TILLAGA AÐ DEILISKIPLAGSBREYTINGU Borgartúns 24 1:1000

Efni: Athugasemd við tillögu að breytingu á deiliskipulagi Borgartúns 24

Varðar: Borgartún 24, breyting á deiliskipulag

Andmæli gegn breytingu á deiliskipulagi Borgartúns 24 í Reykjavík

Skilmálasnið tillaga að breyttu deiliskipulagi

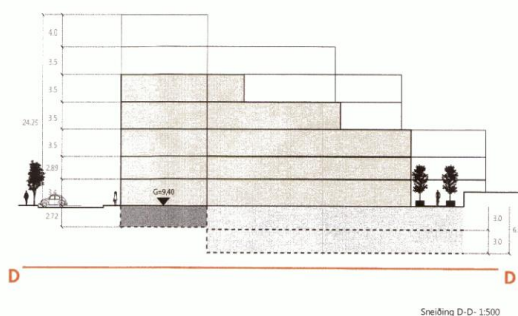
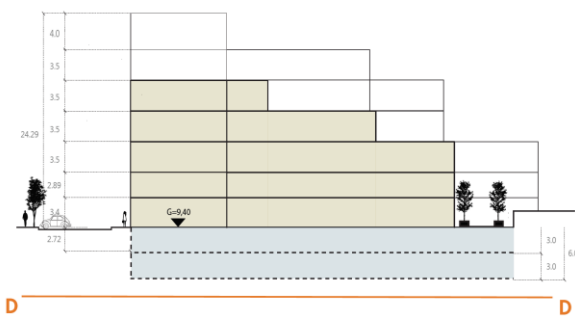
2. Hækkun á byggingu. Bent er á að verið sé að leifa 3 m hækkun á byggingunni auk hækkunar á salarhæð jarðhæðar og að þessi hækkun muni valda skerðingu á útsýni.

3. Bent er á misræmi milli málsetningar 1. hæðar á sniðu og texta í skilmálum.

Á sniðmynd er hæð fyrirhugaðs húss málsett og þar er salarhæð 1. hæðar skráð 3,4 metrar og heildarhæð 24,29 metrar — óbreytt frá núgildandi deiliskipulagi. Hinsvegar er tekið fram í texta með deiliskipulagstillögunni að salarhæð 1. hæðar skuli vera 4 metrar. Þarna er ósamræmi milli málsetningar á sniðmynd og texta. Fyrirhugaðri salarhæð 1. hæðar verður ekki andmælt að því gefnu að heildarhæð húss fari ekki yfir 24,29 metra.

Svar: Skilmálasneiðing sem er hluti gildandi deiliskipulags heldur sér að öðru leiti en því að bílakjallari stækkar undir nýbygginguna sem kemur í stað þeirrar sem rifin er og áskilið er að salarhæð jarðhæð/götu-hæð sé 4 m þ.e.a.s. hámarkshæð breytist ekki. Lagfæra þarf því sniðið þannig að það sýni 4 m salarhæð götu-hæðar.

Svar: Fallist er á að misræmi sé til staðar og verður það lagfært.

- hæð jarðhæð/götuhæðar leiðrétt á sneiðingu, þannig að hún sé 4 m og sniði gildandi deiliskipulags bætt við.
